OBRA POR ADMINISTRACIÓN: “BAÑOS CENTRALES RECTORADO”.

UBICACIÓN: Calle 25 de mayo N° 868 de la ciudad de Corrientes.

CIRCULAR SIN CONSULTA N° 1

MEMORIA ANEXO: BAÑOS CENTRALES. REF: TRA - 2024 - 24132 # UNNE.

VENTILUZ SOBRE PUERTA

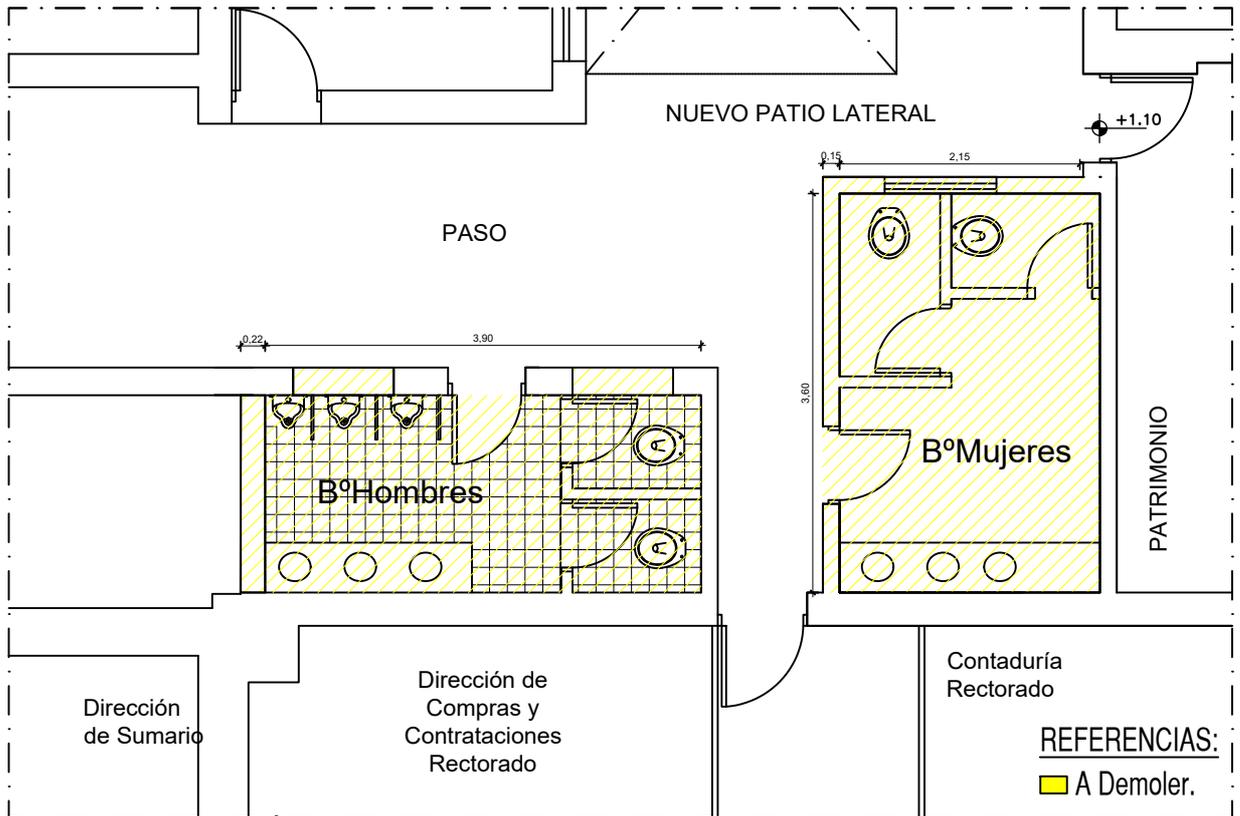
8.1) – PUERTA DE ALUMINIO CIEGA LINEA MODENA: Sobre la puerta de aluminio blanco Línea Modena o similar Modelo CIEGO con terminación Acabado Brillante de **70 cm x 200 cm** Espesor 45 mm... se colocará un módulo de ventiluz sobre cada una de las puertas. El mismo ventiluz será del mismo modelo que los dobles a colocarse según pliego sobre los boxes, de Aluminio Blanco con Vidrio laminado 3+3 mm, pero en un solo módulo de apertura de hoja de 0.70 x 0.40 contenida en un mismo bastidor que la puerta inferior.

PLANO DE UBICACIÓN. A DEMOLER

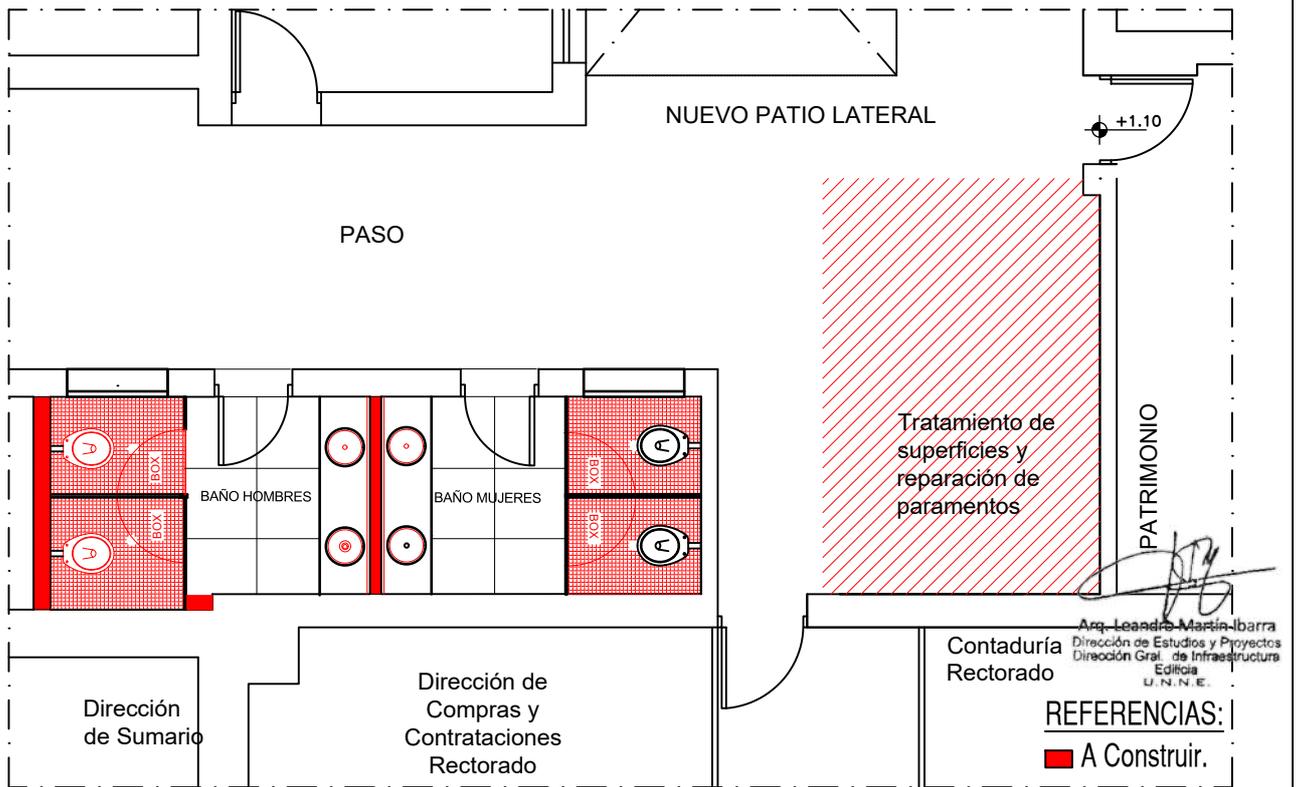
1.1)” La demolición del sanitario actual de mujeres, incluirá también la demolición de azulejos, instalaciones y revestimientos en las paredes o paramentos a conservar, que comparten con Patrimonio y Contaduría, dejando las superficies expuestas listas a la espera de su reparación o restitución con revoques u otros tratamientos como sellamientos, enduidos y pinturas, dependiendo del requerimiento y ajustándose solo a la reparación necesaria. Cualquier otra demolición que implique apertura de vanos para futuras aberturas para las áreas mencionadas, no están incluidas en los enunciados ni en los presupuestos de la respectiva obra o trabajo. En caso de que se precisen, serán adicionales al mismo.

ANEXO PLANOS GENERALES. (SIN ESC).

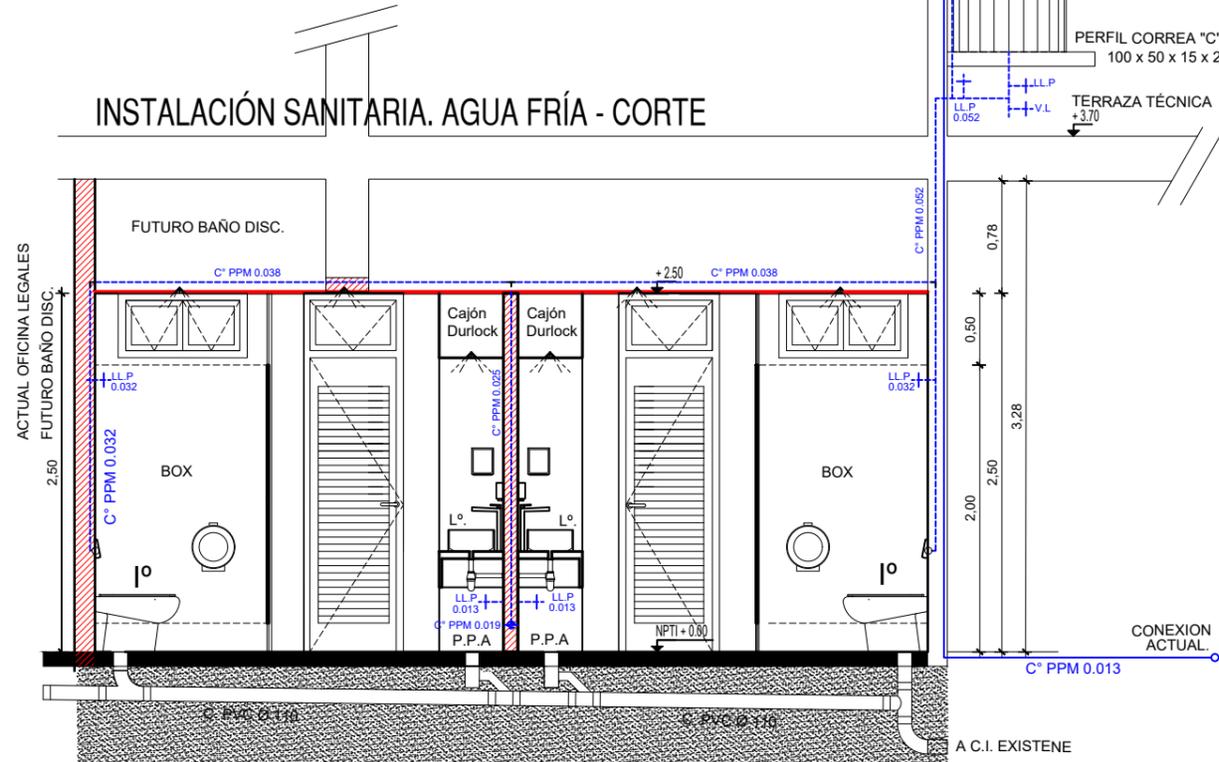
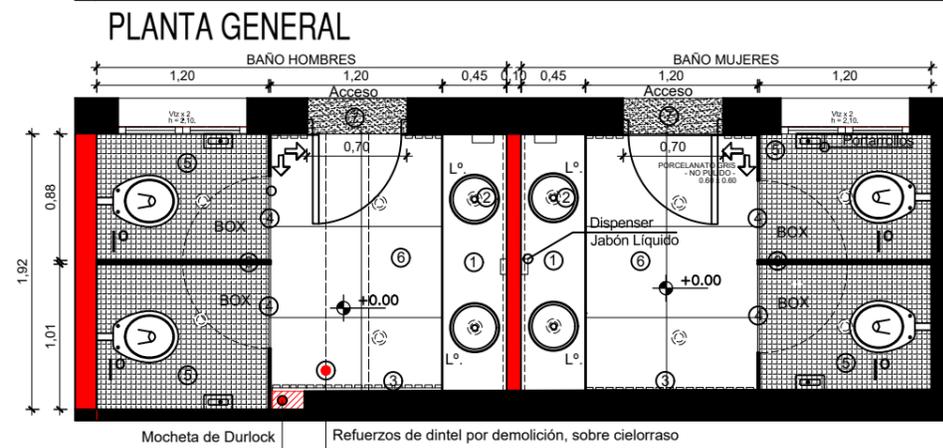
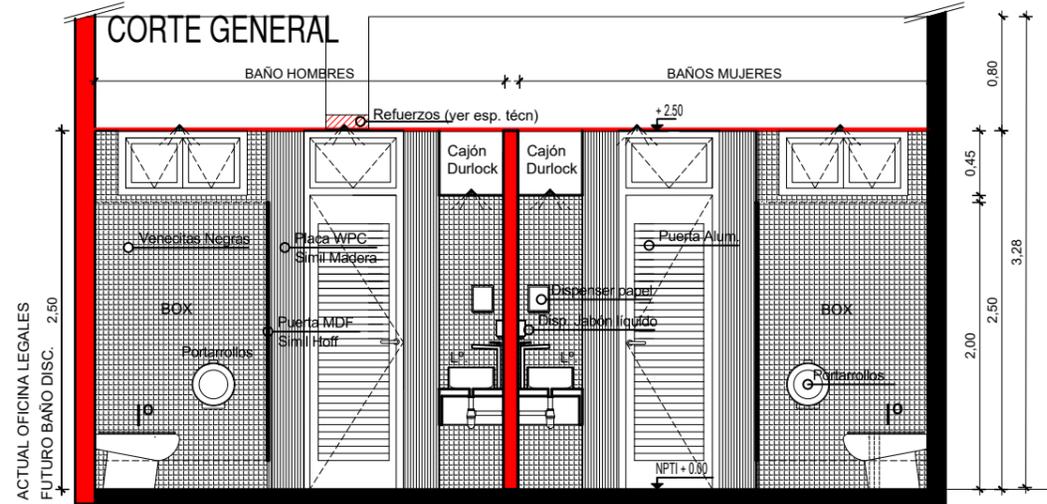
Se precisan de 2 Kits de estos elementos complementarios. Se ubicarán acorde al detalle de plano Anexo Adjunto. Serán preferentemente de color negro, marca Tramontina o similar. Los mismos deberán ser aprobados por el Responsable Técnico. Como se puede apreciar en plano

adjunto, en los baños el dispenser de papel será colocado en la pared del vano de acceso al antebañ, en el lateral de la mesada. En el caso del jabón líquido, el dispenser será colocado entre ambas bachas circulares al filo inferior del espejo, a la altura de un metro.

En el caso del portarrollos de papel higiénico, el mismo será colocado sobre los paramentos sólidos, taquerías o muros, no sobre el divisor central de ambos boxes.

INSTALACIÓN SANITARIA. AGUA FRÍA - PLANTA

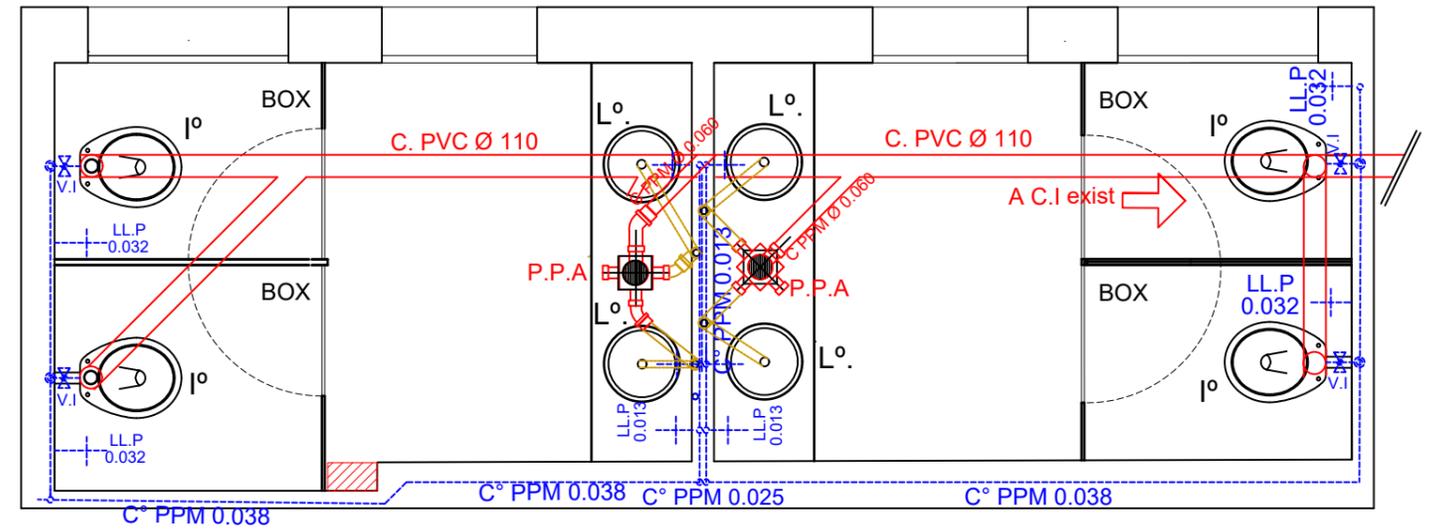
La provisión de agua será con tanque elevado de 500 litros de PVC TRICAPA “EXTERIOR”, NO INTERIOR como se menciona en el ítem 3.1 de las Especificaciones Técnicas. Quedará como válido solo lo mencionado en ítem 3.4. Este último estará alimentado desde caño maestro proveniente del actual baño de mujeres (a demoler), con sistema de boyero eléctrico que corta una vez lleno o cuando requiera provisión. El mismo estará apoyado en dos correas “C” galvanizadas de 100 x 50 x 15 x 2 entre paramentos perimetrales a la respectiva losa existente. La razón del mismo es volver a obtener presión piesométrica para su distribución en caños de 2”, y abastecer principalmente a las descargas por válvulas de los inodoros tal como se detalla en plano adjunto. La instalación en sí, se compone de una bajada principal y de sus respectivas reducciones correspondientes mencionadas en pliego. Todos los trabajos que impliquen desinstalaciones de aires acondicionados, reinstalaciones posteriores o reubicaciones, estarán contemplados como trabajos inherentes a la colocación del tanque. No se los computará como trabajos adicionales.

Se realizarán las bajadas para presión de menor caudal como ser bachas de mesadas, respetando todas aquellas reducciones necesarias evitando que sean forzadas y que se pueden generar golpes de arietes. Todas las llaves de paso, estarán resguardas dentro de los paramentos en una caja con un frente de acero inoxidable 20 x 20 con llave universal.

Toda la instalación de agua, será realizada con termofusión de polietileno de alta densidad (PEAD) que se une mediante termofusión para unir tubos de polipropileno random de alta densidad agua fría. Las marcas a considerar serán **Acqua System** e **Hidro 3 termofusión**.

MEMORIA: PLANO ANEXO DE CORRECCIÓN Y COMPLEMENTO DONDE APARECEN AL DETALLE LA UBICACIÓN DE LOS ARTEFACTOS PRINCIPALES, EQUIPAMIENTOS COMPLEMENTARIOS (3.7) DETALLE DE INSTALACIÓN DE AGUA FRÍA, UBICACIÓN DE TANQUE (3.1) DESAGUES CLOACALES, PLANOS CON MAYOR GRADO DE PRECISIÓN E INFORMACIÓN. ETC.
